セイコー・イージーアンドジー株式会社
品質保証室

弊社製品の安全に関する重要なお知らせとお願い

MCA7600の取手の破損について

添付 1 : MCA7600 の取手の取り外し方法について

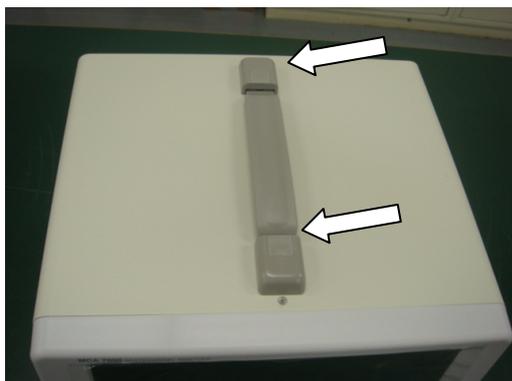
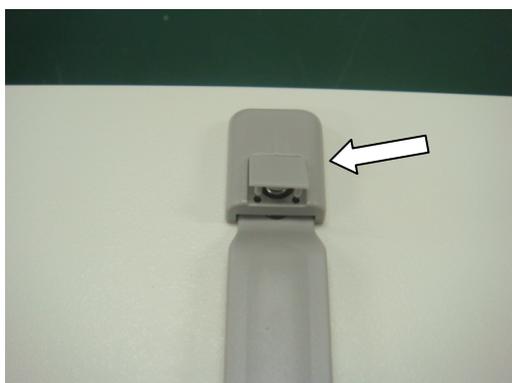
1. 本体上面にある取手の取付け用キャップ（矢印部）2個を取り外します。指で外せます。

2. 取付けネジが現れますので、プラスドライバでネジ（前後 2箇所）を外せば、取っ手を取り外せます。
